東海再処理施設の廃止措置計画変更認可申請対応等について

令和4年1月13日
再処理廃止措置技術開発センター

工程洗浄の方法について

核燃料サイクル工学研究所 再処理施設 廃止措置計画変更認可申請書（変更前後比較表）

表-2 廃止措置計画の変更認可申請及び工程洗浄の実施時期

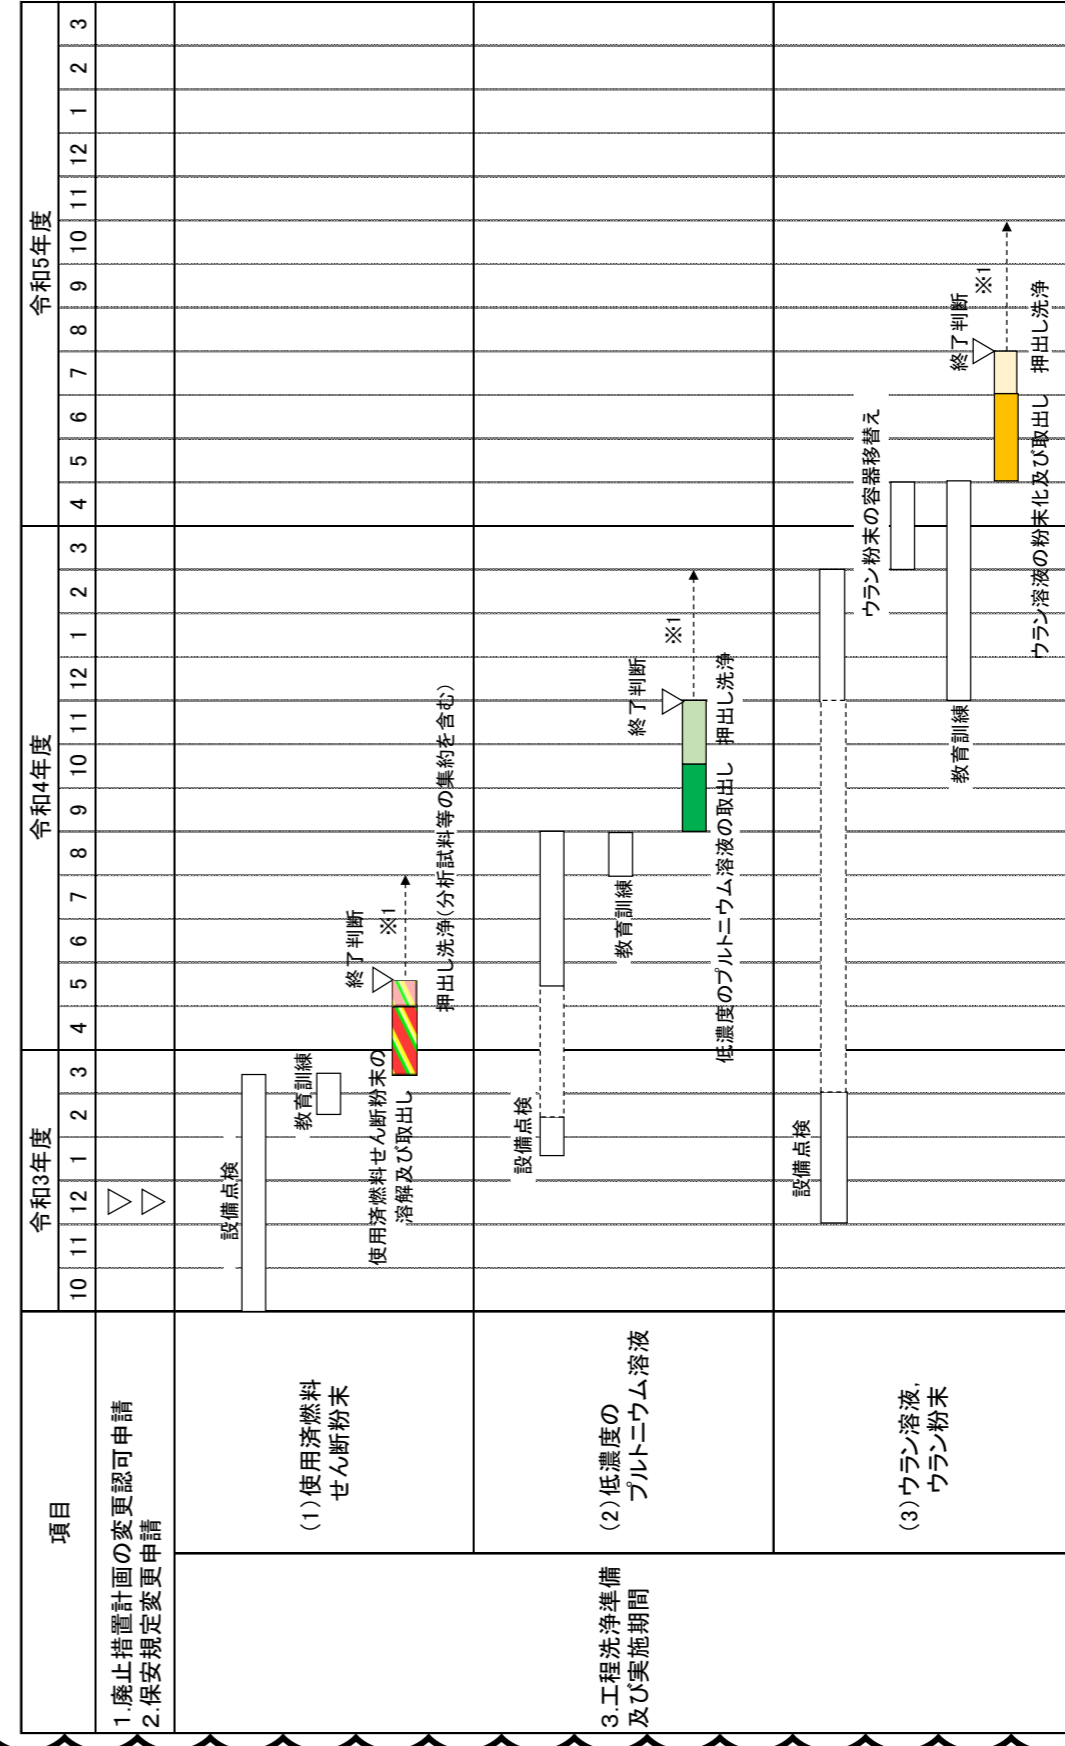
※1 工程洗浄終了の判断基準に到達しない場合には、それまでの取出し期間、廃液発生量及び洗浄効果の傾向を踏まえて、再度、工程洗浄を行うか、系統除染により除染するかを再処理廃止措置技術開発センター長が判断する。
ガラス固化技術開発施設(TVF)の運転、PIT、定期事業者検査等の実施時期を踏まえ、適宜見直す。
